原子力規制における検査制度の見直しに伴う 保安規定変更認可申請について

令和2年7月1日
中国電力株式会社

1. 原子力規制における検査制度の見直しに伴う保安規定変更について

3. 保安規定の主な変更概要 (1 1 / 1 3)

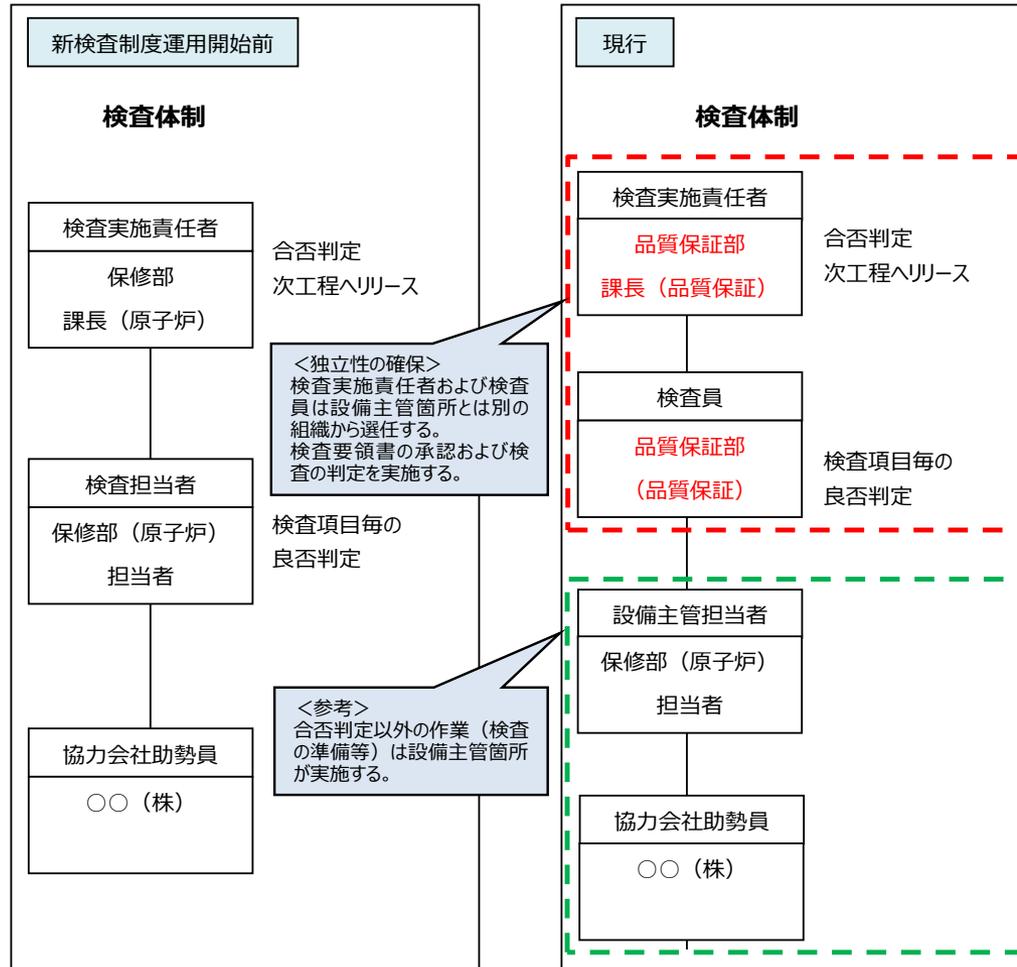
<検査体制の変更>

“検査実施責任者”が記録確認, “検査員”が立会の場合

[] : 設備主管箇所※とは別の組織 [] : 設備主管箇所※

※設備主管箇所とは、検査対象となる設備を所管する組織または検査対象の施設管理に係る保安活動を行う組織をいう。
